Nr.	Navn	Adresse	Postby	Henvendelsesdato	
1	Daniel M. Andersen	Spontinisvej 10	2450 København SV	10. juni 2014	Bliv hørt id 6743
2	Gitte Madsen Energinet	Tonne Kjærsevej 65	7000 Fredericia	2. juli 2014	Bliv hørt id 6904
3	Valby Lokaludvalg	Valgårdsej 4-8	2500 Valby	13. august 2014	Bliv hørt id 7002
4	Niels Grumløse Københavns Museum	Absalonsgade 3	1658 København V	20. august 2014	Mail sendt 22. august 2014
5	Martin Rambusch Jakobsen	Kjeldsgårdsvej 25B, 4. tv.	2500 Valby	26. august 2014	Bliv hørt id 7048
6	Dorte Christiansen	Valbygade 10	2450 København SV	28. august 2014	Bliv hørt id 7065
7	Allan Cordua Hansen	Nyropsgade 1, 5	1602 København V	29. august 2014	
8	Carsten Mathiesen	Pilestræde 58	1112 København K	3. september 2014	Mail sendt 4. september 2014
9	Rune K. Lange	Danmarks Naturfredningsforening København Granatvej 1	2770 Kastrup	3. september 2014	Bliv hørt id 7093
10	HOFOR	Ørestads Boulevard 35	2300 København S	3. september 2014

Fra: TMFKP BU
Sendt: 11. juni 2014 09:00
Til: Søs Lynard
Emne: VS: Høringssvar: Valby Idrætspark (2014-0109095). Afsender: Daniel M Andersen

Valby Idrætspark – forslag til lokalplan med tilhørende forslag til kommuneplantillæg og miljørapport.

VAL

Kortudsnit:

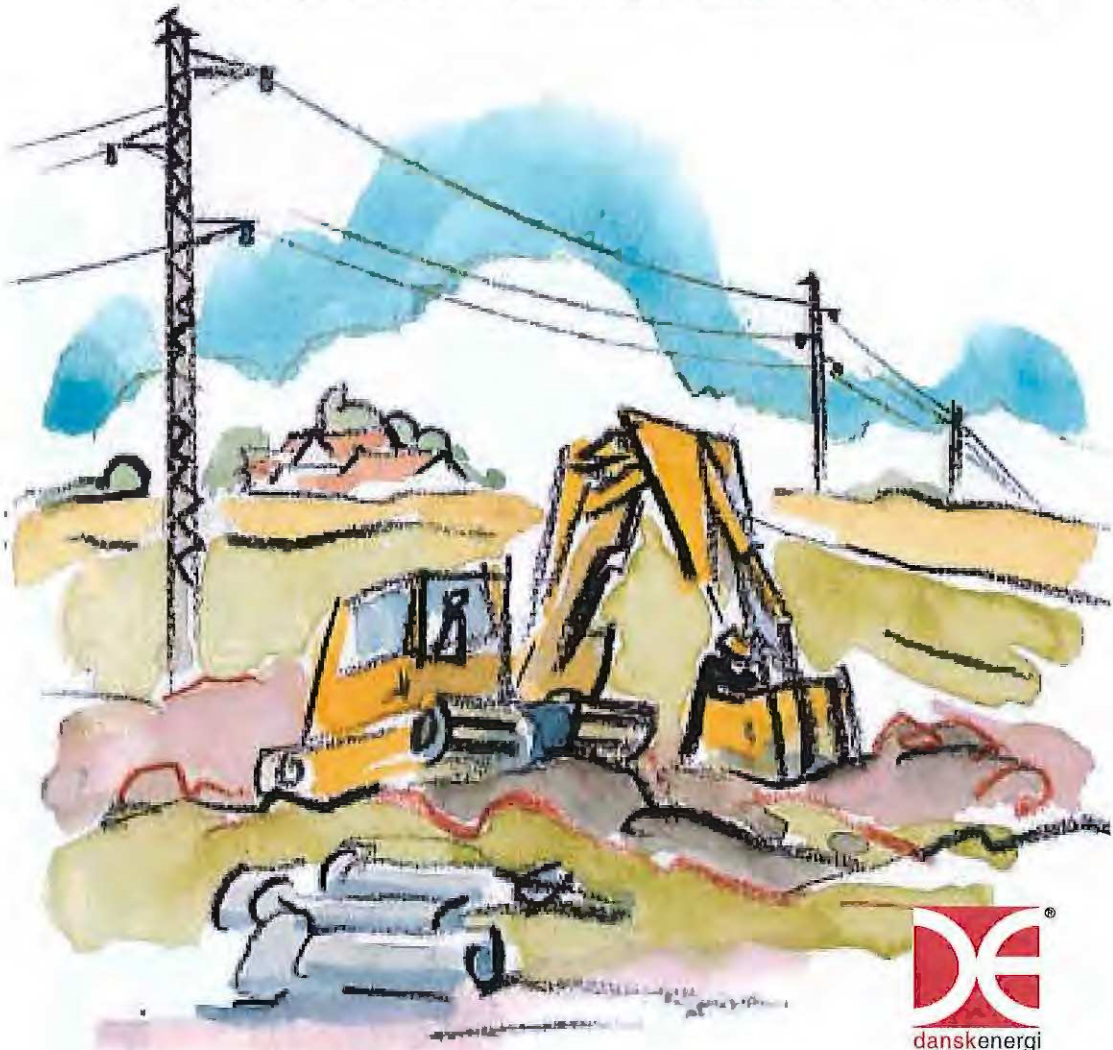
Af kortudsnittet på sidste side ses vores elanlæg for området ved og i planområdet:

Energinet.dk anbefaler, at vise eksisterende lednings- og kabelanlæg for højspænding i lokalplanen og kommuneplantillægget. Kabler, bør differentieres, således læserne kan skelne mellem 132 kV, 400 kV og evt. mindre ledninger/kabler.

Det vil være meget fint at skrive både 10 m zonen i forhold til nærmeste 132 kV kablet samt 30 m zonen i forhold til nærmeste 400 kV kabel ind i lokalplanen og kommuneplantillægget – zoner, hvor der ikke må udstykkes til beboelse. Dermed er forsigtighedsprincippet opfyldt jf. vejledning om forvaltning af forsigtighedsprincippet. En ekstra idé kunne være i lokalplanen og kommuneplantillægget at henvise til brochuren "Om magnetfelter".

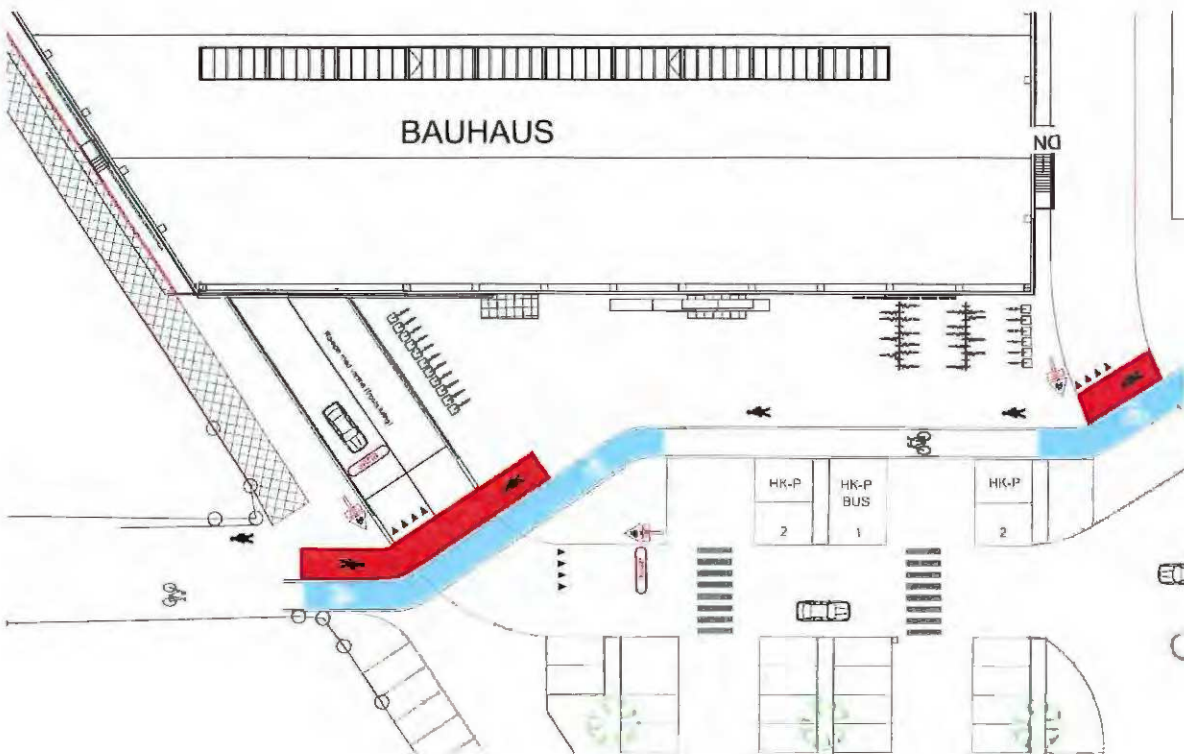
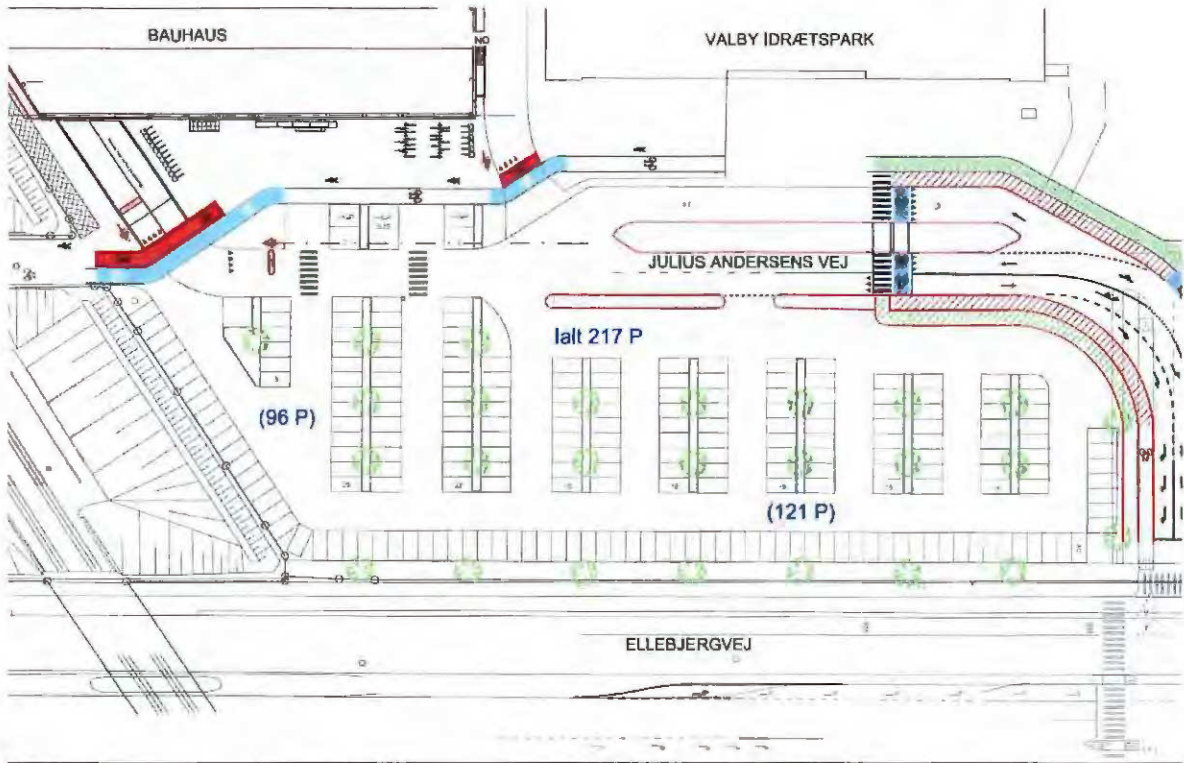
"Adgang til en eventuel parkeringskælder i område III B syd for Julius Andersens Vej skal ske via en rampe fra Nordsiden og under vejen, der her har status som sti, i princippet som vist på tegning nr. 3."

Anelystparken Holding A/S ønsker ikke, at ovennævnte tilkørsel sker under vejen, jf. situationsplan nedenfor, idet adgangen fra parkeringspladsen til butikken for kunderne bliver væsentlig forringet, da rampen skal påbegyndes ca. 40 m. længere mod vest. I givet fald medfører det, at rampen og tunnel bliver meget lang og smal, hvilket ikke er hensigtsmæssig løsning for en butik, der forhandler pladskrævende varegrupper.

Det er Anelystparken Holding A/S' opfattelse, at det fremsatte løsningsforslag tillige er en god sikkerhedsmæssig løsning, idet der er etableret gode oversigtsforhold ved rampen både for cyklister og bilister. Der etableres tillige et bump på rampen, således at farten nedsættes for de bilister, der kører op af rampen. Af disse årsager bedes bestemmelsen i lokalplanen ændret i overensstemmelse hermed.

VALBY IDRÆTSPARK – Indsigelser til lokalplanforslag 03.09.2014

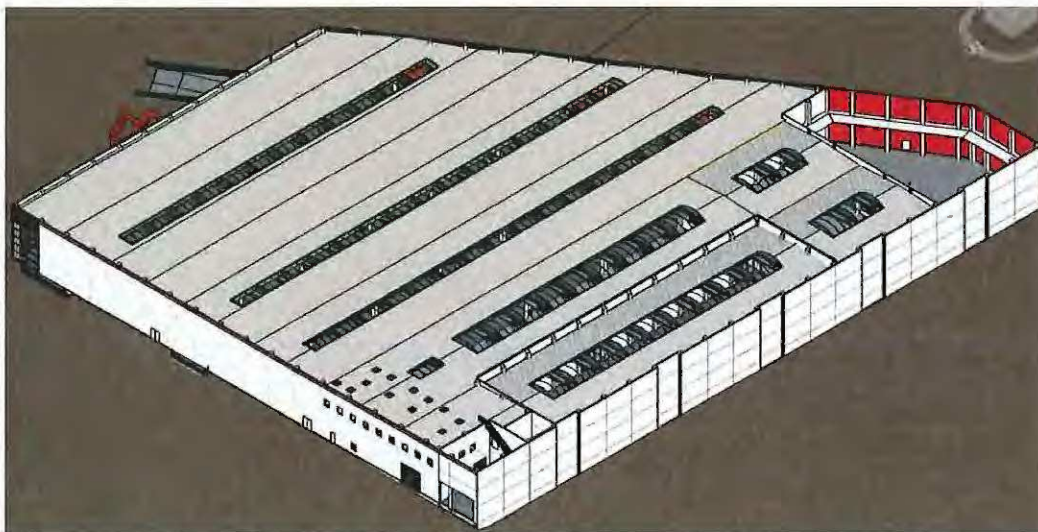
Anelystparken Holding A/S ønsker alene, at facadestrækninger på over ca. 18 m. i byggefeltets sydgrænse skal opdeles visuelt med tilbagetrækninger ca. hver 18. m., jf. illustrationer nedenfor, idet hvert betonmodul har en længde på ca. 6. m. Hver tilbagetrækning vil derfor også have en længde på ca. 6 m., hvorfor lokalplanen bedes ændret i overensstemmelse hermed.

Det fremgår tillige af lokalplansforslaget, at mindst 10 % af facaden skal være transparent. Kravet bedes udgå i lokalplanen. En transparent facade harmonerer nemlig ikke med den af sælger ønskede anvendelighed af facaden ud til boldbanen for idrætsbrugere. Anelystparken Holding A/S foreslår derfor, at facaden får den variation som fremgår af illustrationerne.

Eksempel på skiltepylon fra BAUHAUS Vejle
Størrelse 1,3 x 10.5 m

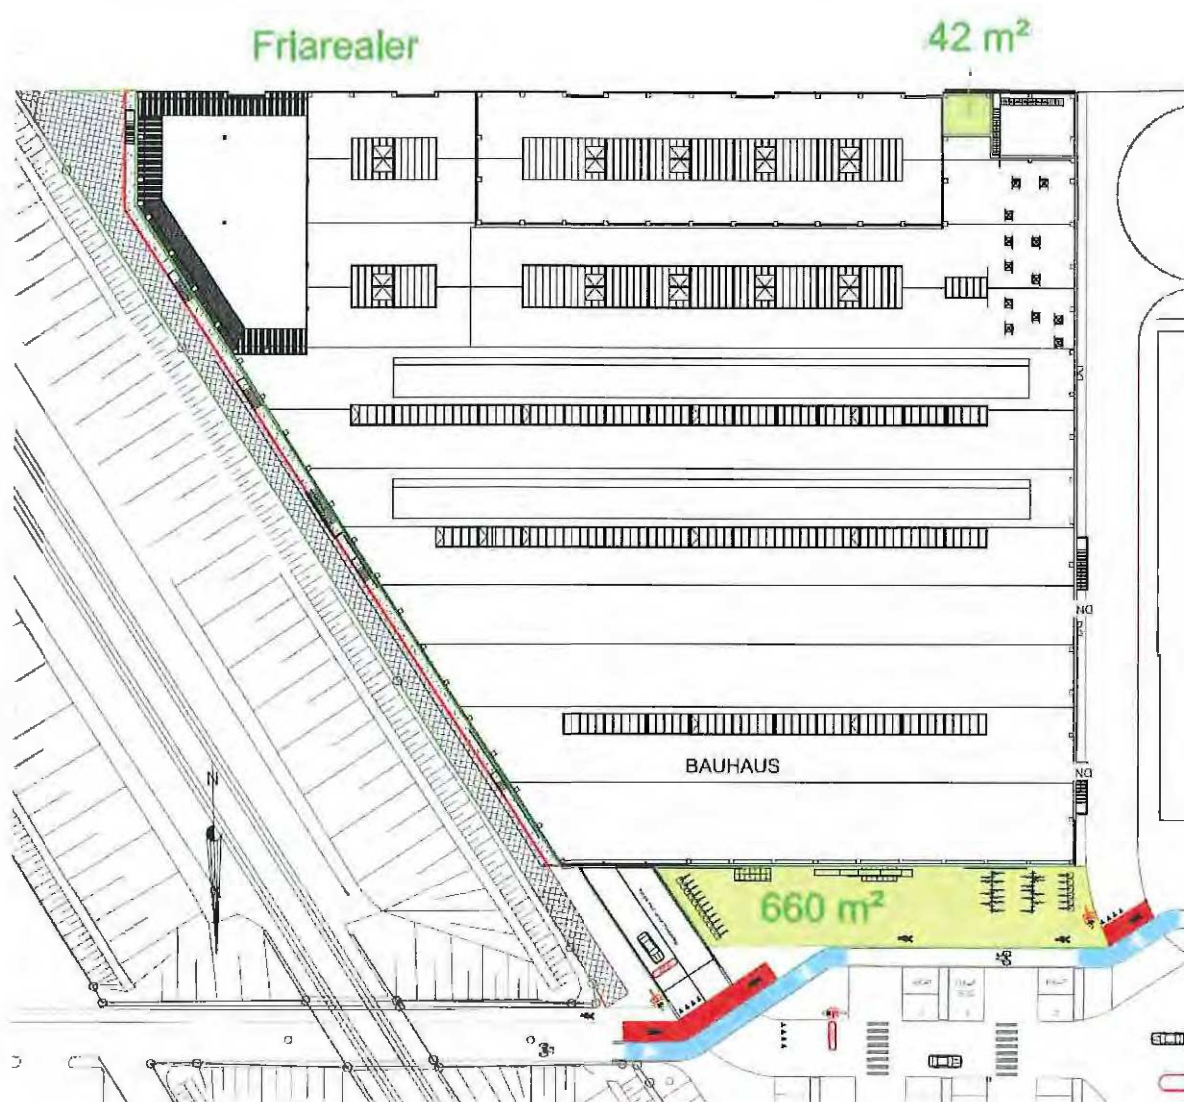
Ovennævnte forhold bedes ændret i lokalplanen i overensstemmelse hermed.

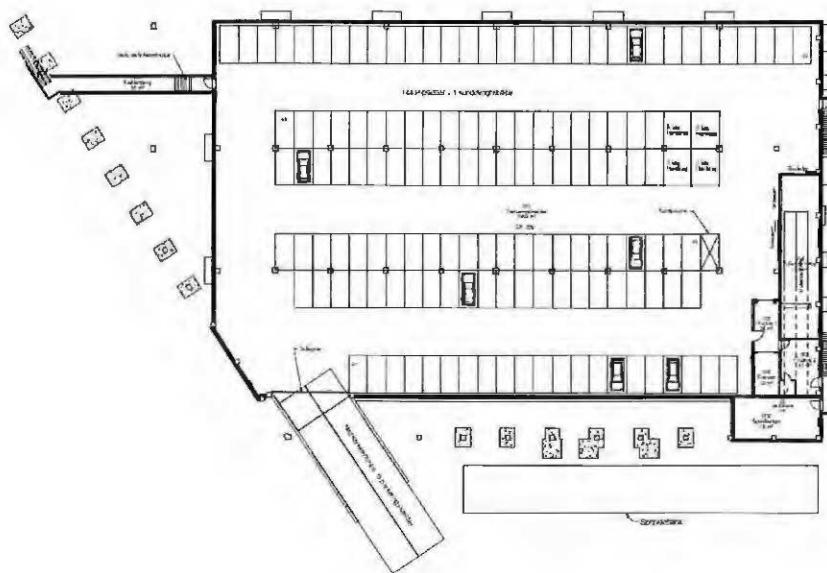
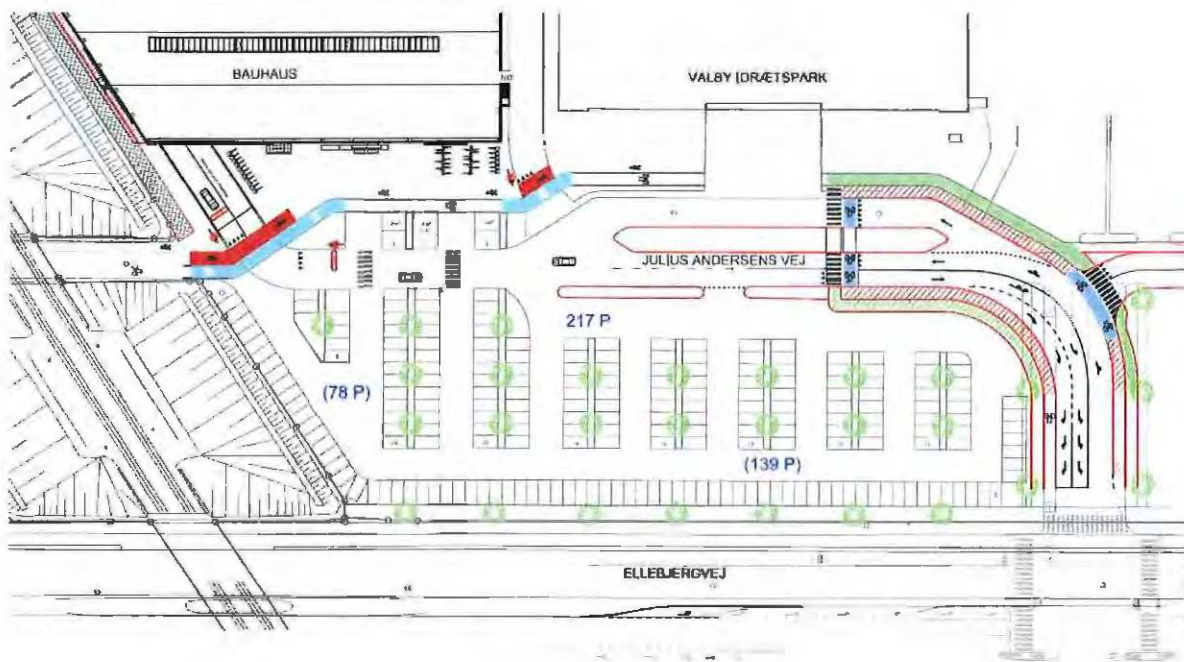
Det fremgår af lokalplansforslaget, at parkeringsdækningen skal være af størrelsesordenen og må ikke overstige 1 parkeringsplads pr. 150 m². For særligt pladskrævende varer må der dog etableres 1 parkeringsplads pr. 50 m². Det er Anelystparken Holding A/S' opfattelse, at det ikke er et krav, at der skal etableres 1 parkeringsplads pr. 50 m², idet man i lokalplansforslaget har anført "må" og ikke "skal". Det betyder, at parkeringsdækningen som minimum skal være 1 parkeringsplads pr. 150 m² etageareal, hvilket medfører, at Anelystparken Holding A/S som minimum skal etablere 80 parkeringspladser, hvor 60 pladser skal ligge i parkeringskælder.

Anelystparken Holding A/S' andel på 222 pladser svarer til, at der etableres 1 parkeringsplads pr. 50 m² etageareal. Det er Anelystparken Holding A/S' opfattelse, at sælger er interesseret i så mange parkeringspladser som muligt på terræn af hensyn til parkeringsdækningen i området. Den endelige lokalplan bedes derfor ændret i overensstemmelse hermed, således at der for butikker, der forhandler pladskrævende varer, må etableres 1 parkeringsplads pr. 50 m² etageareal og hvor højst 40 pct. må etableres på terræn.

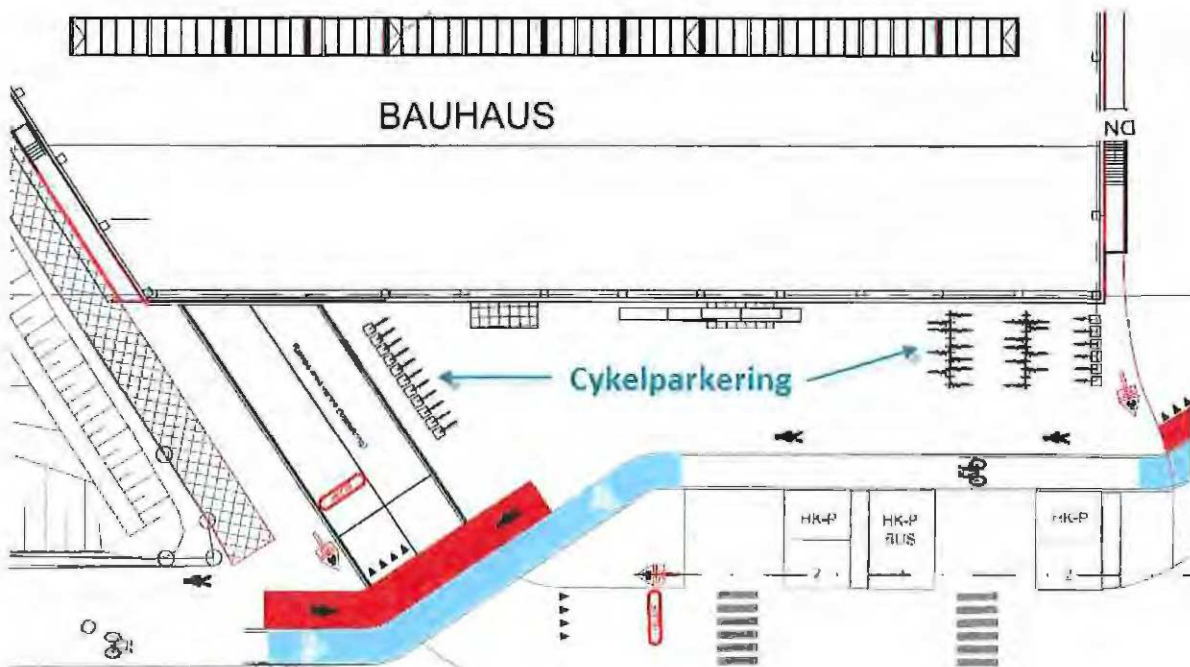
Anelystparken Holding A/S har i sit projekt af 03.09.2014 et forventet etageareal på i alt 11.096 m², hvilket vil medføre med kravene i lokalplansforslaget, at der skal etableres i alt 167 stk. almindelige cykelparkeringer samt 11 stk. parkeringspladser til pladskrævende cykler.

Anelystparken Holding A/S er indforstået med, at der skal etableres flere cykelparkeringspladser i Valby i forhold til øvrige BAUHAUS-butikker i Danmark, men kravet i den endelige lokalplan for fsva. område III B bedes reduceret til 0,33 plads pr. 100 m² etageareal til erhverv, hvilket medfører, at BAUHAUS etablerer i alt 40 stk. almindelige cykelparkeringer.
